# デジタル有線テレビジョン放送方式における 搬送波等の条件の見直し

(保安装置又は受信用光伝送装置の入出力端子におけるCN比)

平成30年7月

一般社団法人 日本CATV技術協会

# 受信用光伝送装置の入力端子のCN比の算出

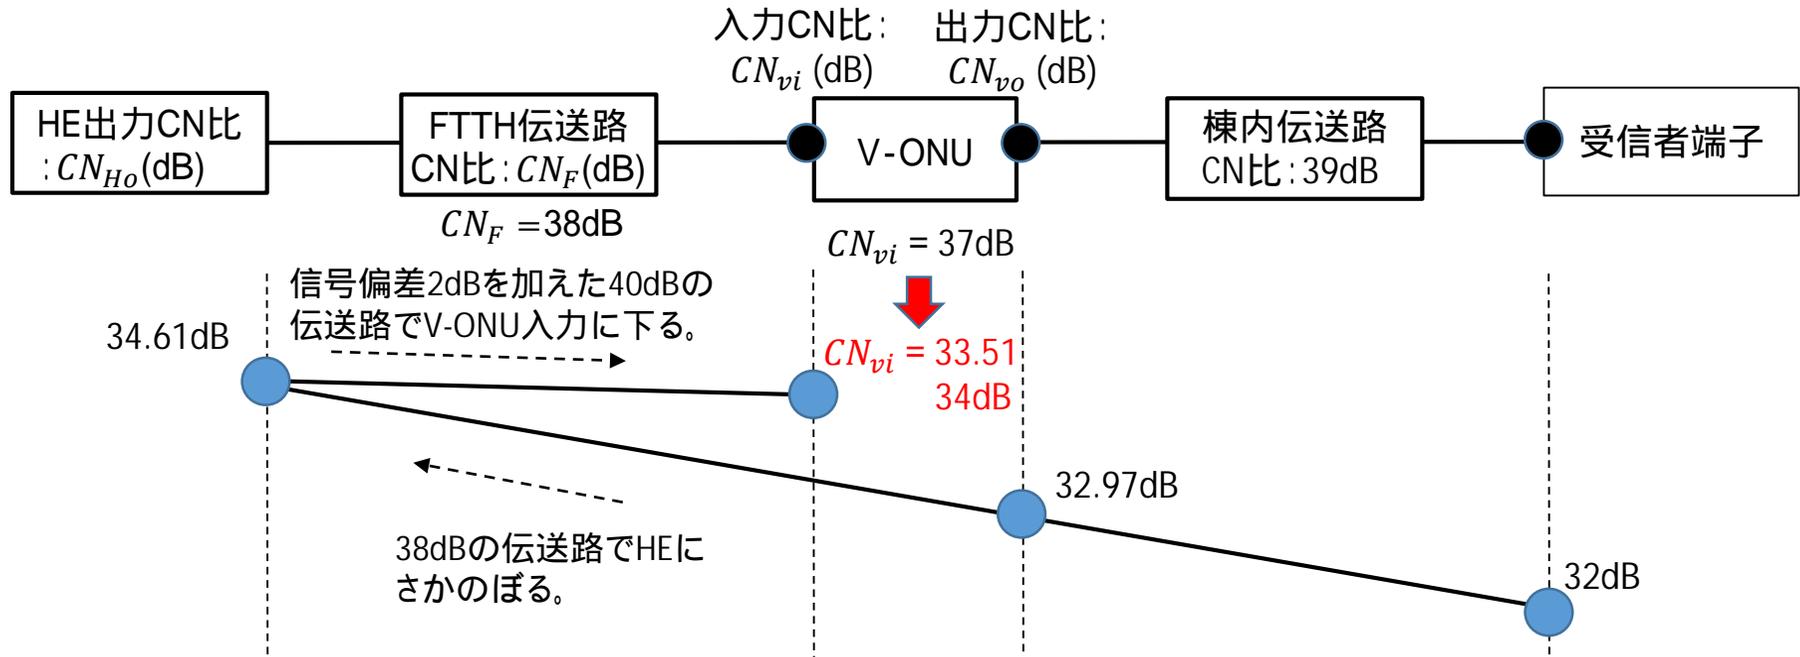
- 256QAMにおける受信者端子のCN比が32dBである場合、V-ONUの入力端子におけるCN比は、V-ONUの出力端子におけるCN比32.97dBから、CN比38dBのFTTH伝送路をHEへさかのぼると式2から34.61dBとなる。HE出力におけるCN比34.61dBから信号偏差2dBを加えた40dBのFTTH伝送路で下ると式3から33.51dBとなるため、CN比は34dBとすることが望ましい。
